改善箇所説明図

図：左ハンドル仕様

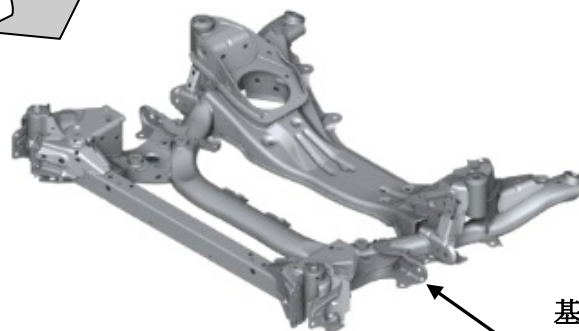
基準不適合発生箇所

フロントアクスルキャリア

不具合の内容

フロントアクスルキャリアにおいて、製造時の溶接工程が不適切なため、溶接強度が不足しているものがある。そのため、路面から受ける振動により溶接個所が破断し、最悪の場合、操舵できなくなるおそれがある。

改善の内容

全車両、フロントアクスルキャリアを良品に交換する。

識別：左フロントドア、ロワヒンジのボルトの頭に白ペイントを塗布する。
